TŰZVÉDELMI JEGYZŐKÖNYV

Ellenőrzött helyszín: Budapest, XVI. ker., Centenáriumi sétány 6.

Ellenőrzés időpontja: 2016. november 30.

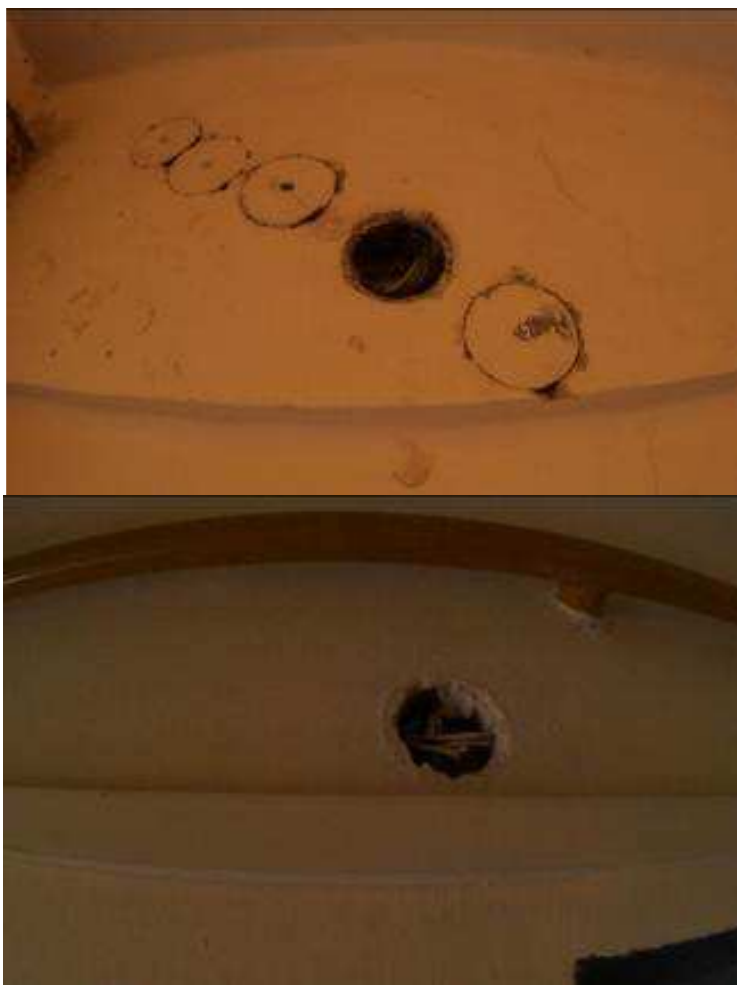
- **Az elektromos kötődobozok burkolatait vissza kell helyezni ott, ahol az hiányzik.**

MSZ 2364-410:1999/IM:2004 szabvány 412.2.3. pontja, mely elő írja, hogy „A burkolatok megbízhatóan legyenek rögzítve, továbbá elegendően szilárdak és tartósak legyenek ahhoz, hogy a normál üzem ismert feltételei között az előírt védettségi fokozatot fenntartsák és az aktív részeket megfelelően elkülönítsék, figyelembe véve külső hatásokat is. ”
